# Nota van Beantwoording zienswijzen

Uitwerkingsplan Weespertrekvaart Oost, 1<sup>e</sup> uitwerking  
en hogere waardenbesluit Weespertrekvaart Oost

Grond & Ontwikkeling  
Ruimte & Duurzaamheid  
januari 2021

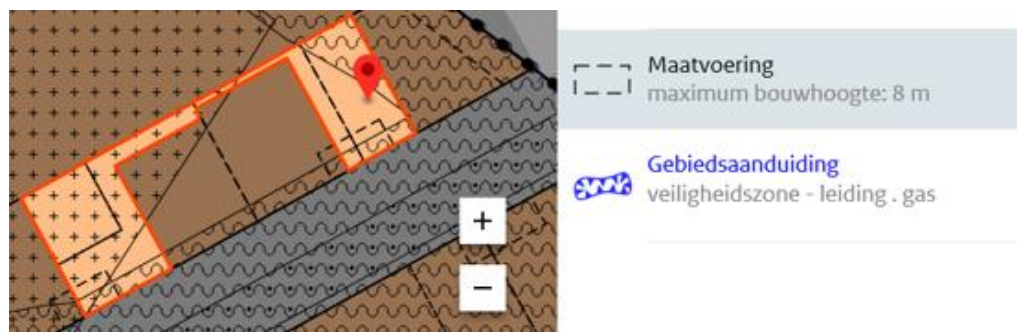
2. De kaart op ruimtelijke plannen.nl komt niet overeen met de verbeelding. Op de eerste kaart is een maximale bouwhoogte van 8 meter aangegeven en op de verbeelding een maximale hoogte van 24 meter. Ook staat op de verbeelding maximaal 5 bouwlagen aangegeven.

De kaart op ruimtelijkeplannen.nl en de verbeelding zijn identiek aan elkaar. De markering op de door reclamante meegestuurde uitsneden van de kaarten staan op verschillende plaatsen, en verklaart daarmee het verschil in bouw mogelijkheden. Ter plaatse van de markering op de uitsnede van de verbeelding van reclamante is de maximale bouwhoogte 8 meter en ter plaatse van de markering op de uitsnede van de kaart van reclamante van ruimtelijkeplannen.nl is de maximale bouwhoogte 24 meter, met een maximum van 5 bouwlagen. In combinatie met artikel 3.2.2 sub c van de planregels betekent dit dat daar maximaal 5 bouwlagen op de plint/sokkel gebouwd mogen worden. Hieronder zijn twee afbeeldingen opgenomen om e.e.a. te verduidelijken.
